Samtgemeinde Sottrum

**43. Änderung des Flächennutzungsplans
„Freiflächen-Photovoltaikanlagen“**

Beteiligung der Behörden und sonstigen Träger öffentlicher Belange gem. § 4 Abs. 2 BauGB sowie Abstimmung mit benachbarten Gemeinden gemäß § 2 Abs. 2 BauGB – Beratung und Beschlussfassung über die eingegangenen Stellungnahmen

Stand: 23.08.2023

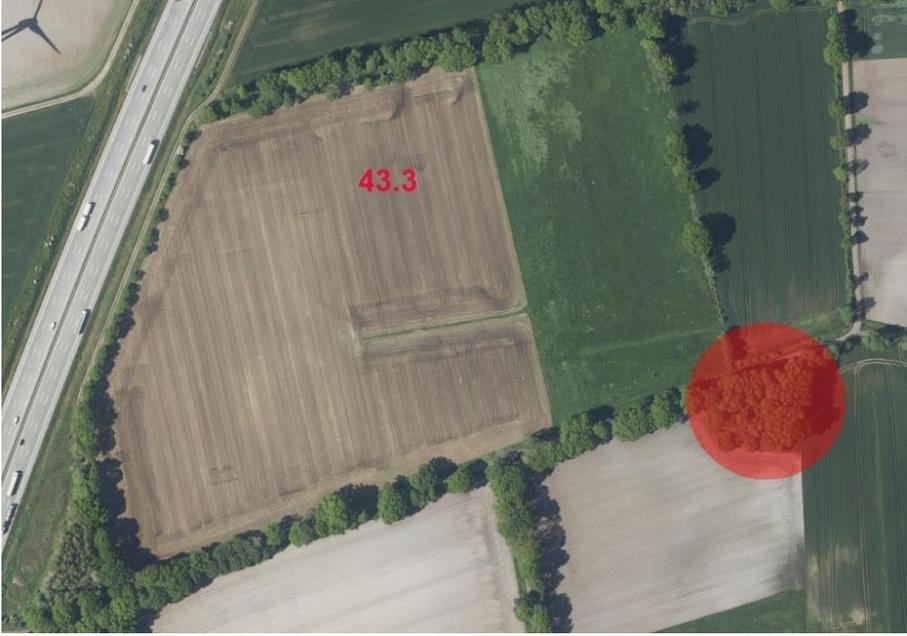
<p>Teilgeltungsbereich 43.3</p> <p>Im südöstlichen Bereich des Plangebiets grenzt eine Waldfläche an. Diese sowie die entsprechende Pufferzone wurde nicht berücksichtigt.</p>	<p><u>Beschlussvorschlag</u></p> <p>Der Stellungnahme wird sinngemäß gefolgt.</p> <p>Die Einbeziehung der Fläche des notwendigen Waldabstands in das vorgesehene Sondergebiet „Solarpark“ ist sinnvoll, da hier auf Bauleitungsplan-Ebene auch Maßnahmen zum Schutz, zur Pflege und zur Entwicklung von Boden, Natur und Landschaft (SPE-Maßnahmen) oder sonstige Maßnahmen, die den Waldbelangen dienen und die in engem Zusammenhang mit dem dann konkret geplanten Solarpark stehen, verortet werden können. An der Planung wird insofern festgehalten.</p> <p>Der notwendige Waldabstand selbst ist auf Ebene der nachfolgenden Bauleitungsplanung abzustimmen und durch die Festsetzung von Baugrenzen zu sichern.</p>

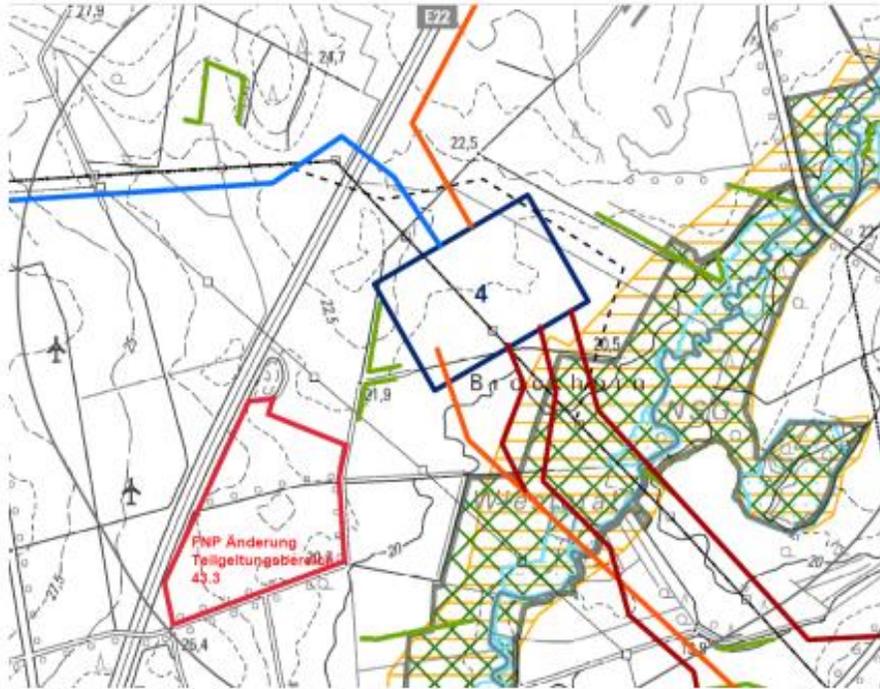
<p><u>TenneT TSO GmbH</u> Stellungnahme vom 11.08.2023</p>	
<p>Die 43. FNP-Änderung wird von der o.a. Versorgungsanlage unseres Unternehmens berührt.</p> <p>Für unsere geplante 380-kV-Leitung Conneforde – Sottrum, Projekt A410 – Teilprojekt M535 gilt:</p> <p>Nördlich außerhalb des Teilgeltungsbereichs 43.3 der 43. Änderung des FNP Samtgemeinde Sottrum mit der Darstellung Sondergebiet „Solarpark“ verläuft die 220-kV-Leitung Farge – Sottrum LH-14-2144, die durch</p>	<p><u>Beschlussvorschlag</u></p> <p>Die Hinweise werden zur Kenntnis genommen.</p> <p>Die Begründung wird redaktionell ergänzt.</p> <p>Aufgrund des Abstands der geplanten 380-kV-Leitung Conneforde-Sottrum zu dem Teilgeltungsbereich 43.3 sind gegenseitige Auswirkungen der Vorhaben auseinander nicht zu erwarten.</p>
